Modulo per la presentazione delle osservazioni per i piani/programmi/progetti sottoposti a procedimenti di valutazione ambientale di competenza statale

Procedura di via per il seguente progetto

Progetto di un impianto eolico composto da 6 aerogeneratori da 6 MW ciascuno, con potenza totale di 36 MW e relative opere accessorie, ricadente nel comune di Morcone - Frazione Cuffiano, e lungo il confine dei comuni di Circello e Santa Croce del Sannio, in provincia di Benevento

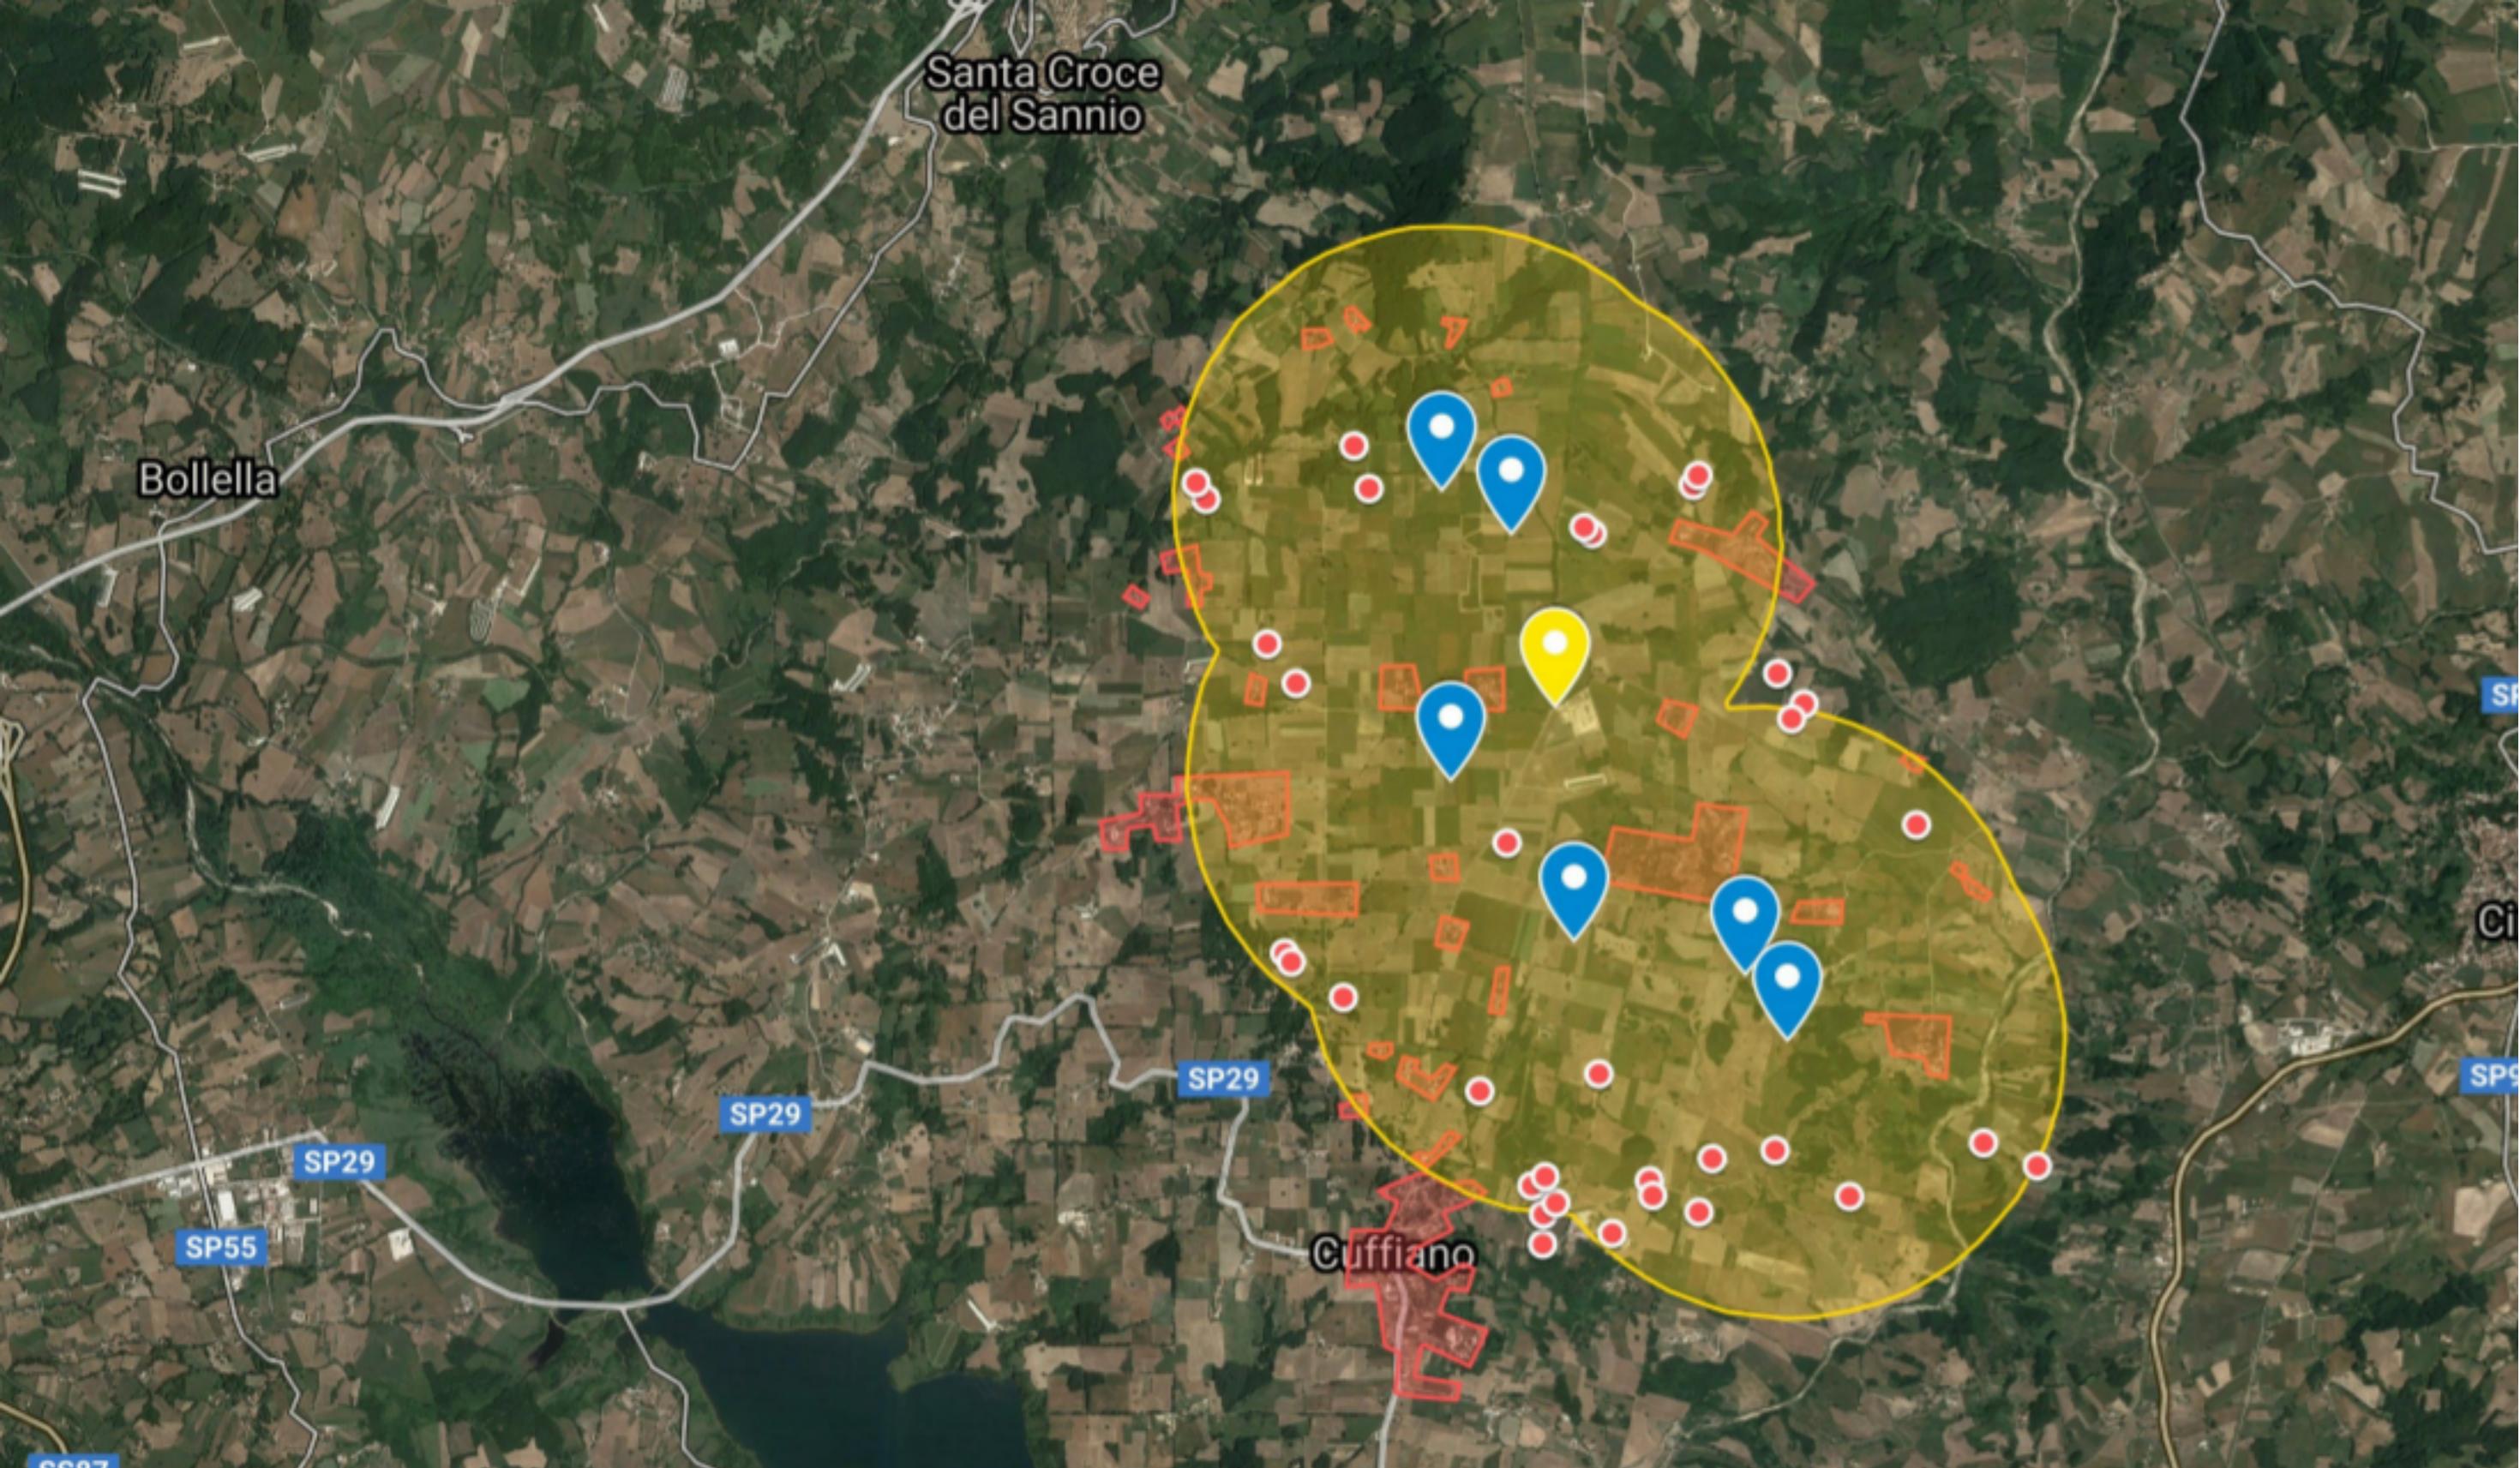
Dall’analisi delle distanze delle singole macchine eoliche con le aree urbanizzate costituite da frazioni, agglomerati di case multifamiliari e case sparse è stato verificato che non sono state rispettate le distanze minime pari a sei volte l’altezza della macchina eolica come previsto dal D.M. 10/09/2010. Considerato che le macchine eoliche sono alte mt. 200 la distanza relativa da rispettare è di 1.200 metri. Dall’elaborato grafico si può facilmente verificare l’areale di incidenza delle macchine eoliche sulla popolazione residente.

Nel rappresentazione grafica allegata si può notare come l’impianto eolico sia stato progettato in un’area completamente antropizzata e, quindi, area inidonea ad ospitare un impianto per la produzione di energia elettrica da fonte eolica.
